Abteilung 6 Bergbau und  
Energie in NRW

Aktenzeichen:  
65.52.1-2019-598  
bei Antwort bitte angeben

### 157. Änderung des Flächennutzungsplanes für die Herausnahme nicht mehr benötigter Bauflächen

Beteiligung der Behörden und sonstigen Träger öffentlicher Belange

# 157. Änderung des FNP Teilbereich 1

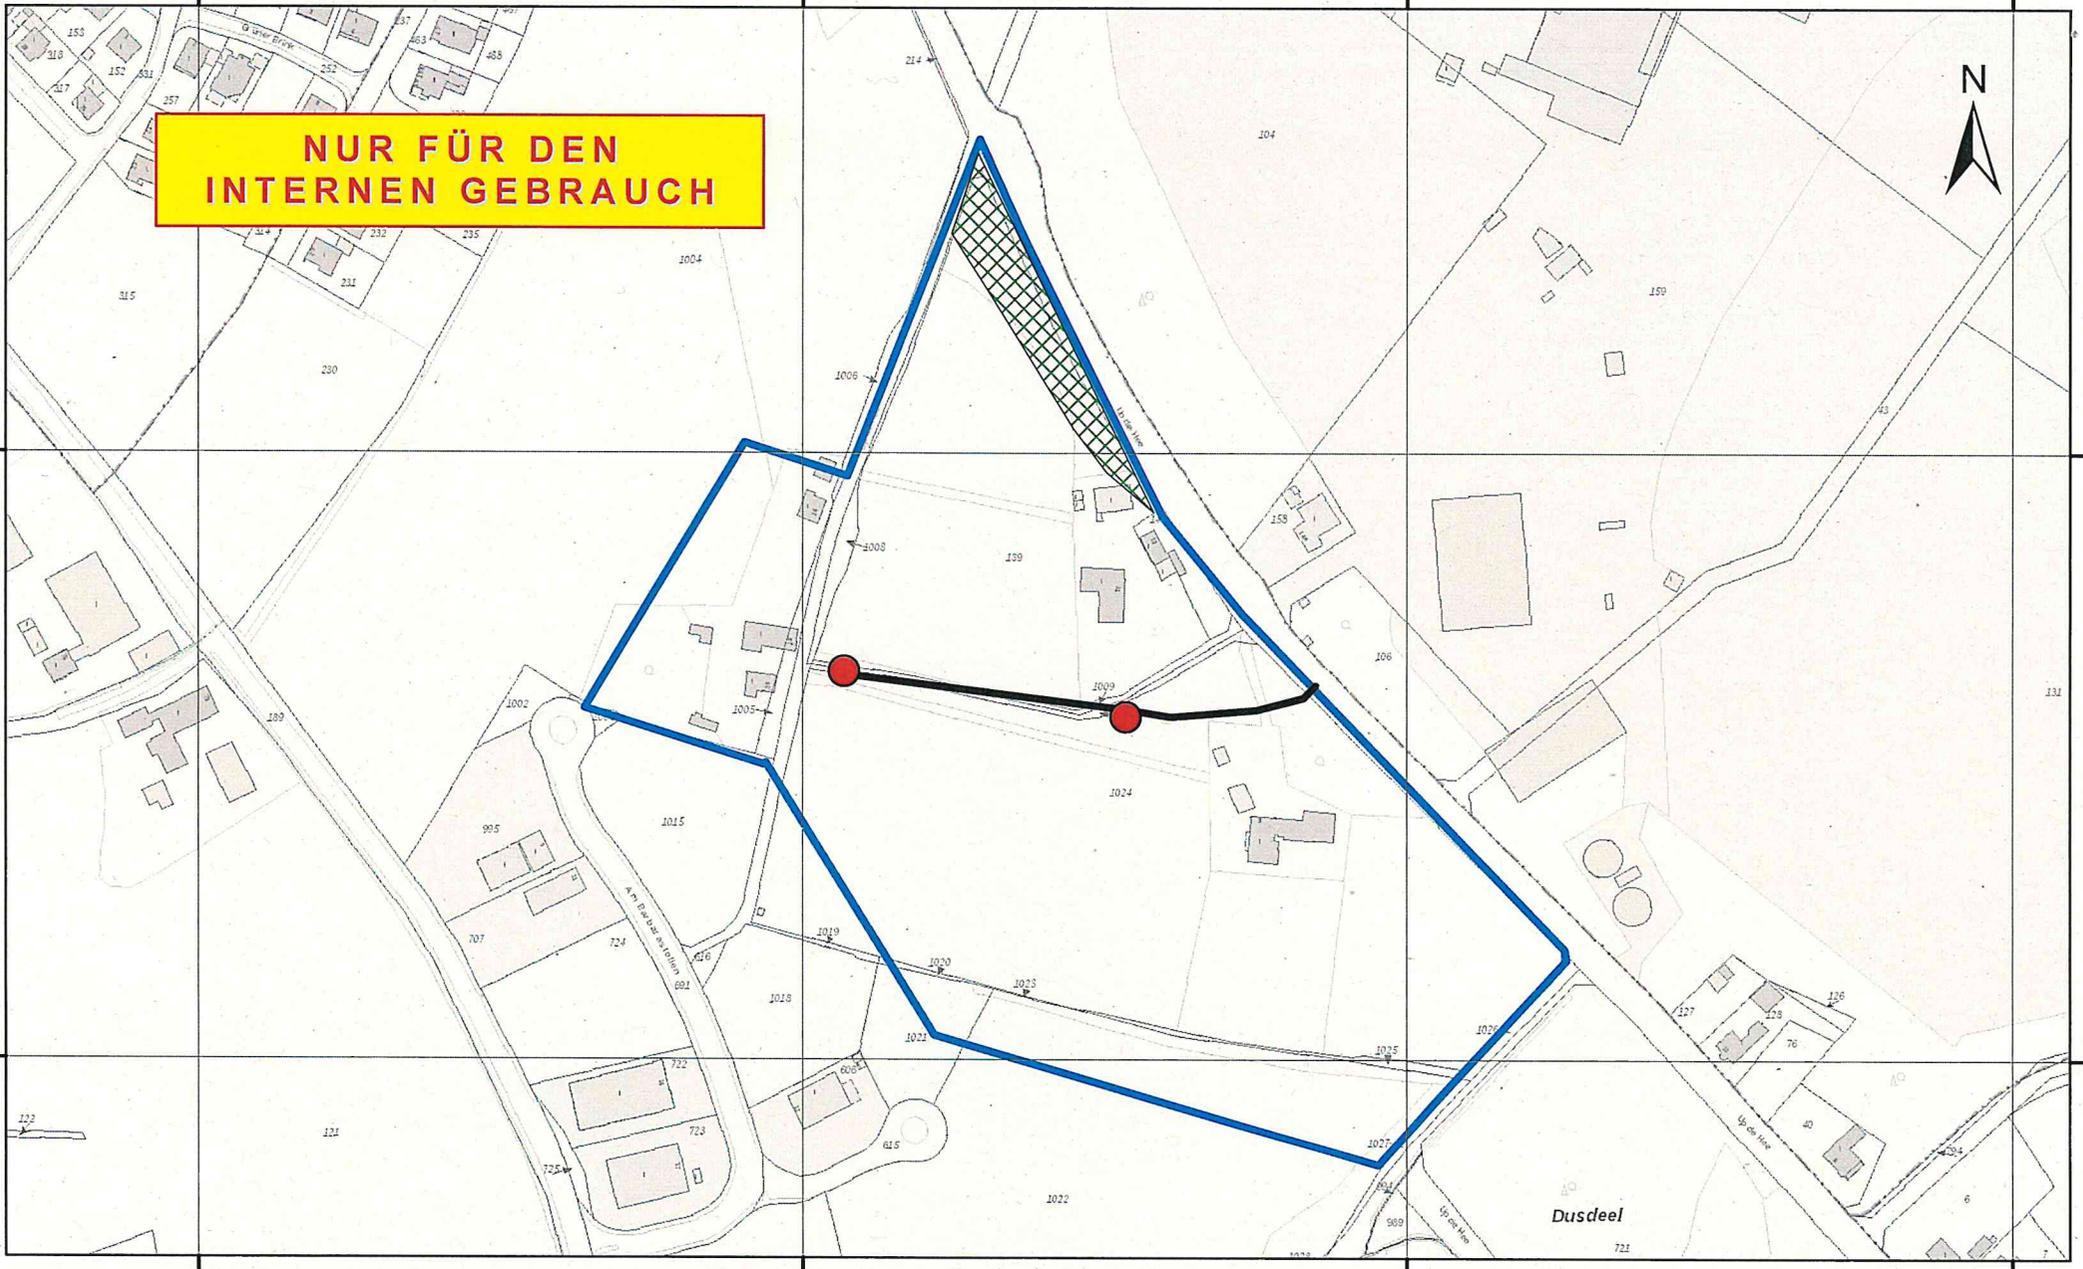
Neben dem Steinkohlenbergbau im sogen. „Tiefen Bereich“ des ehem.  
Bergwerks „Ibbenbüren“ ist in den hier vorliegenden Unterlagen in drei  
Teilbereichen (1, 4 und 6) auch heute noch einwirkungsrelevanter tages-  
/oberflächennaher Altbergbau umgegangen (siehe Anlagen 1 bis 3). Es

kann nicht ausgeschlossen werden, dass die Tagesoberfläche in diesen Bereichen sich absenkt und/oder einstürzt.

Im Falle einer späteren verbindlichen Bauleitplanung für die Änderungsflächen sollte daher eine abschließende bergbehördliche Fachstellungnahme erfolgen.
